改善箇所説明図

改善の内容

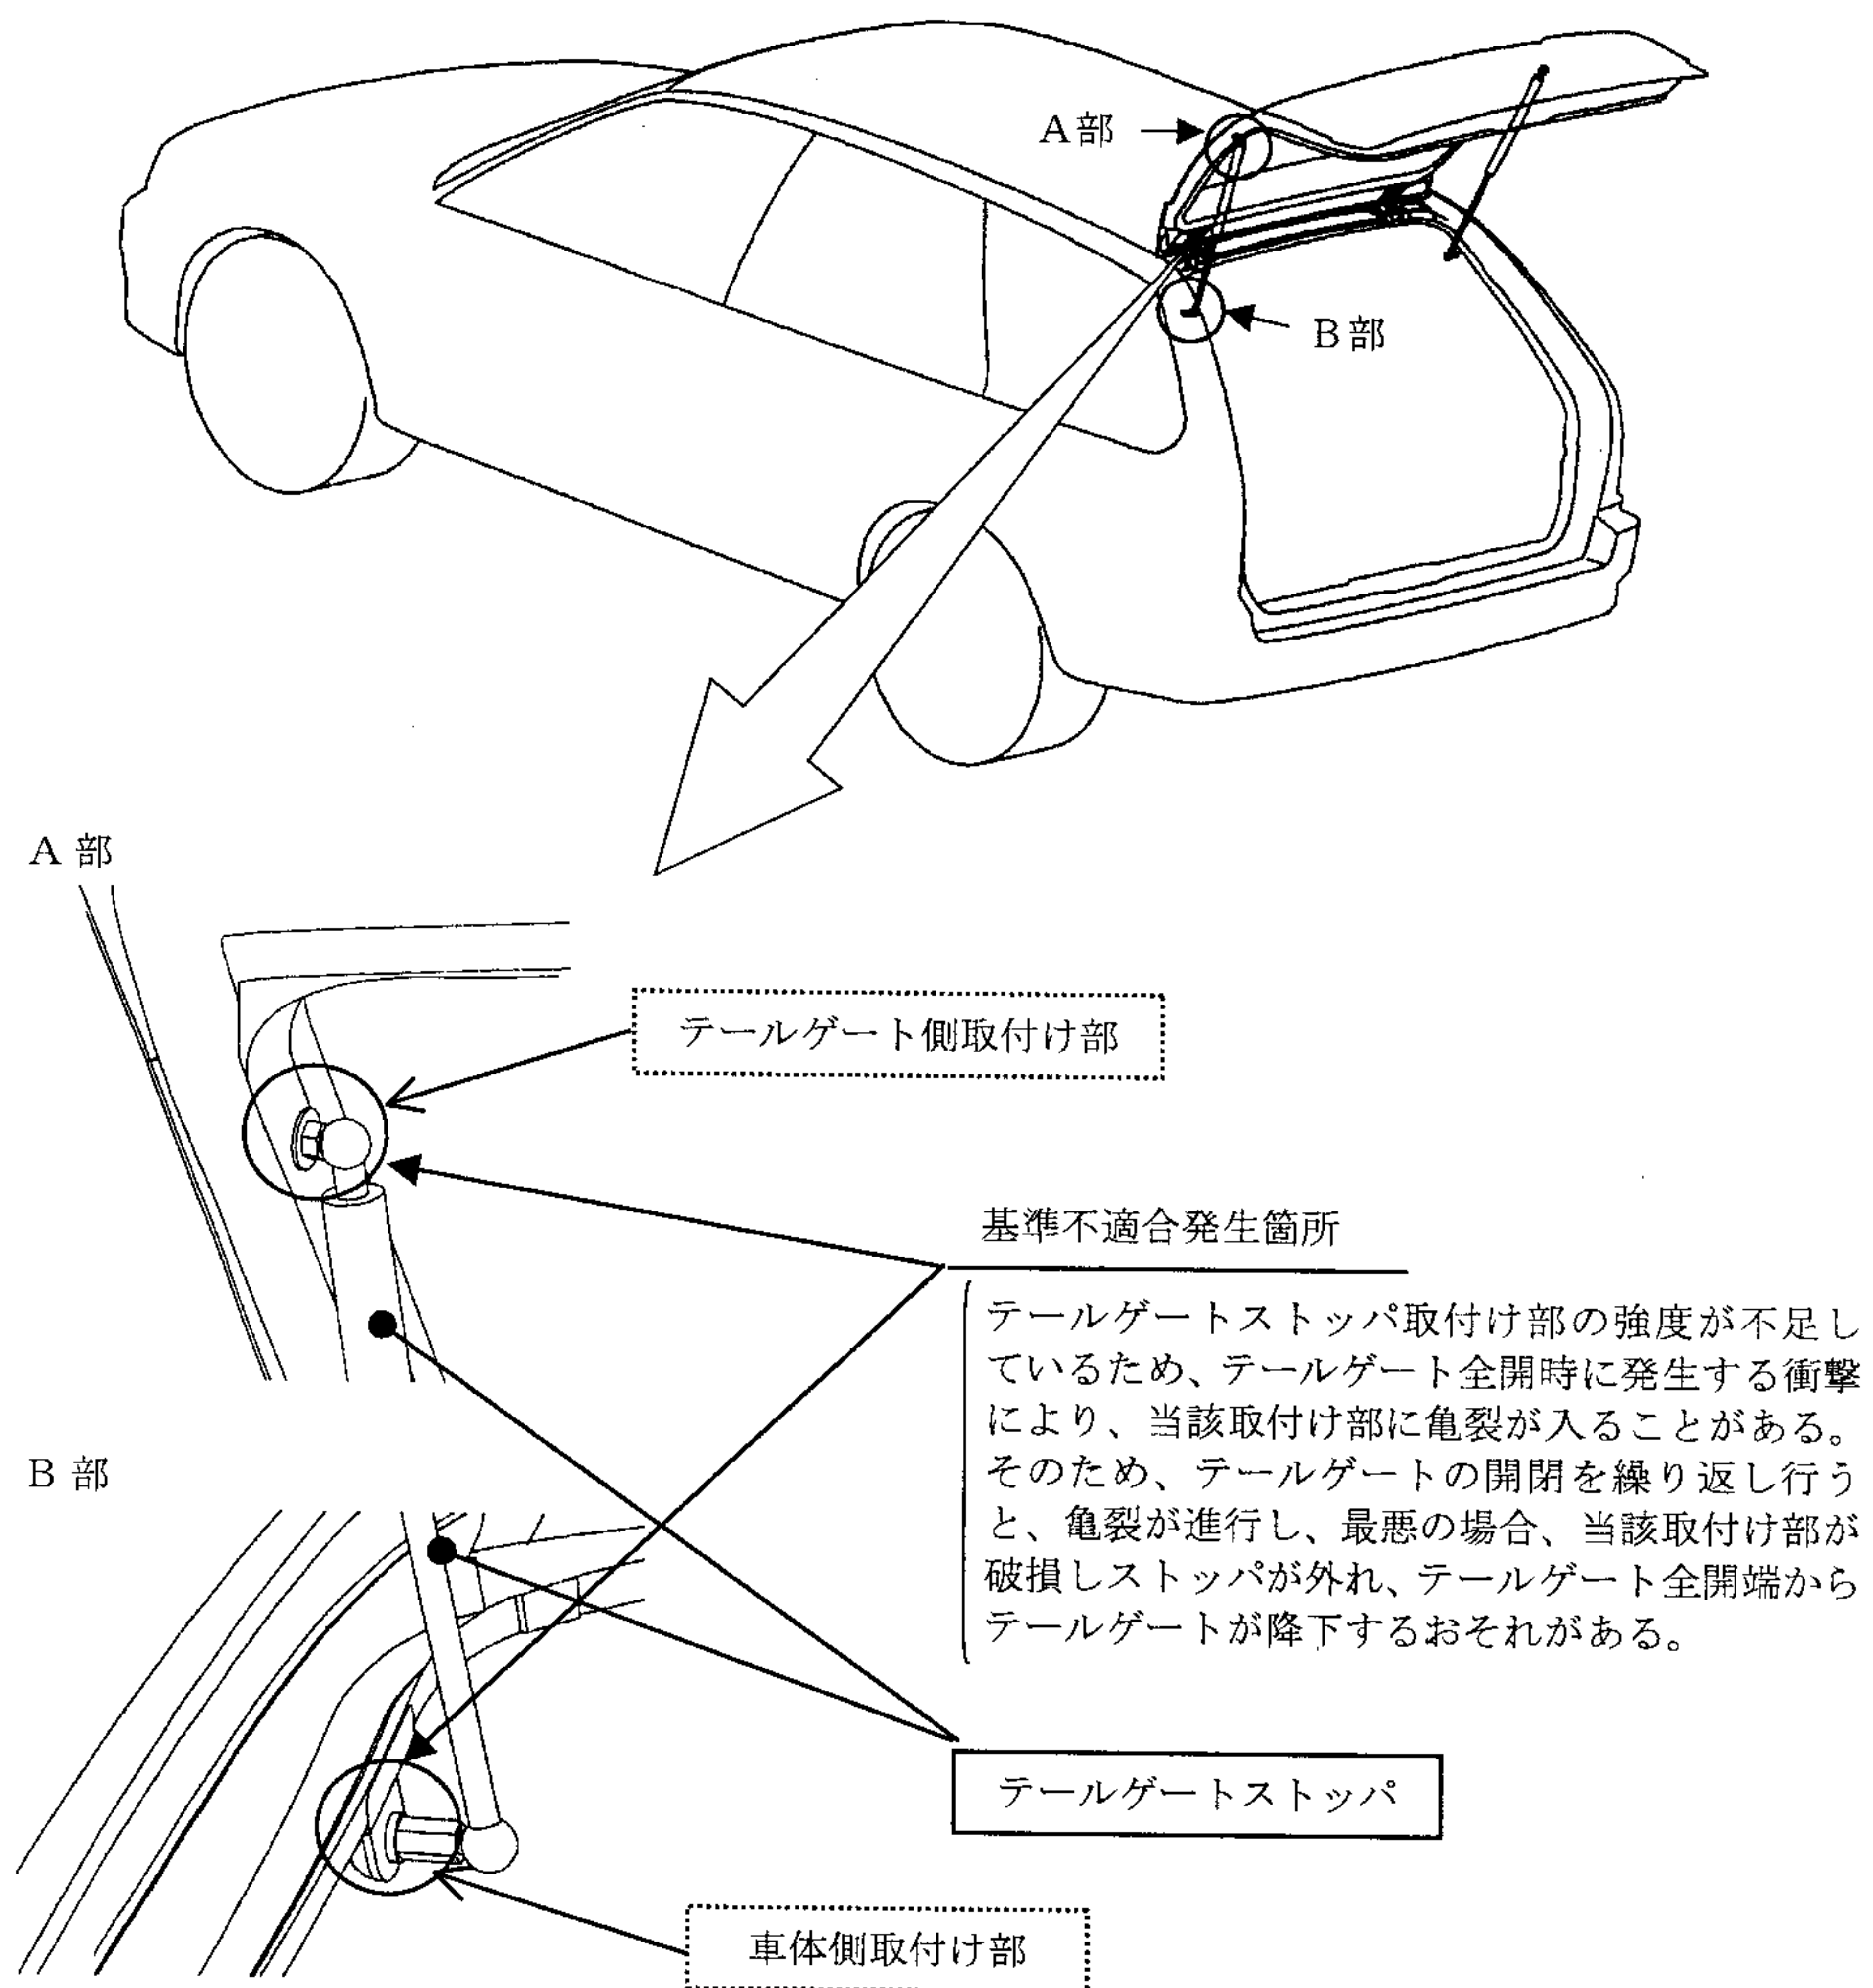
全車両、テールゲートストッパ取付け部を点検し、当該取付け部に亀裂がある場合には、補強を行う。なお、テールゲートストッパを点検し、テールゲート全開時に発生する衝撃を緩和した対策品が未装着のものは、対策品に交換する。(対策品の供給に時間を要することから、全使用者に不具合内容の周知及び使用上の注意喚起を行い、後日、改善作業を実施する)

識別：助手席ドアのローワーヒンジピン上部に白色または黄色のペイントを塗布する。
